TRAMONTINA FARROUPILHA S.A. - IND. MET.	
	Título:	Nº 035
	<b>BOLETIM TECNICO</b> <b>SERVIÇO AUTORIZADO COZINHAS PROFISSIONAIS</b>	
		Página: 1 de 5

## Boletim Técnico Nº 35

### Título: Termostato de Segurança Fritadeira América

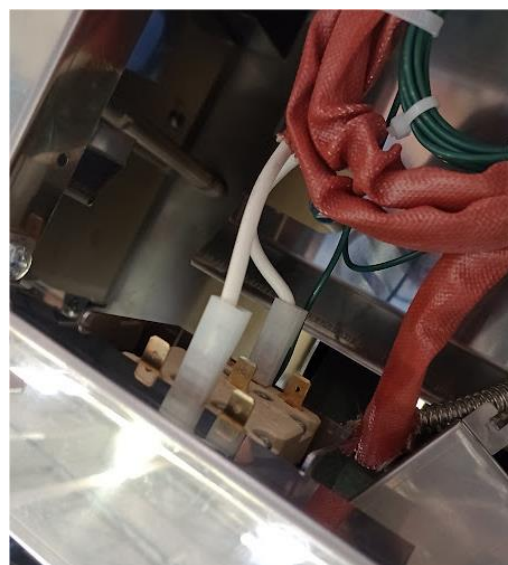
- 4.2.** Posicionar o suporte no bulbo e fixar com 02 parafusos soberbo e fixar a proteção do suporte com 02 parafusos soberbo em sequência.

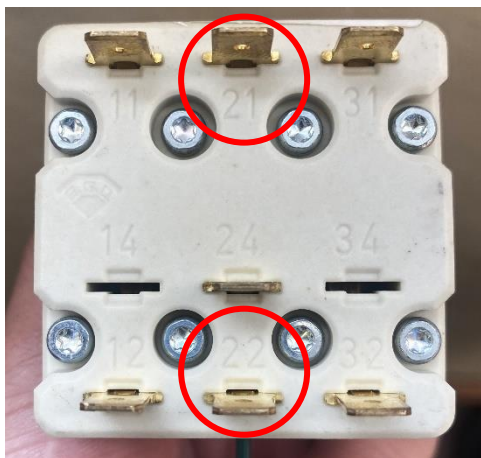
**4.3.** Fixar o termostato com 02 parafusos de rosca que acompanham o termostato.

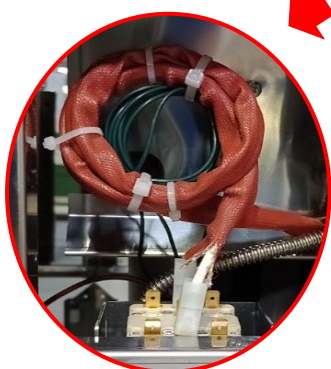
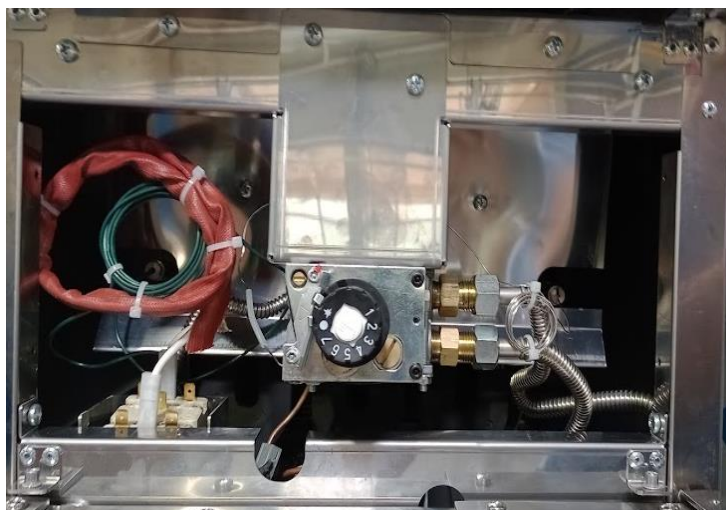
**4.4.** Fixar o suporte na longarina em aço com 02 parafusos de rosca M5.

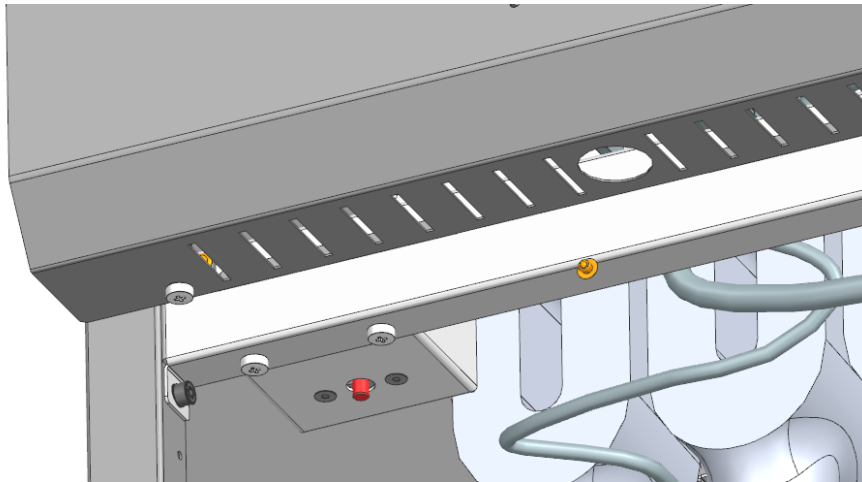
**4.5.** Realizar a ligação do termopar ao termostato de segurança. Entrada e saída, a entrada posição 21 e a saída posição 22.
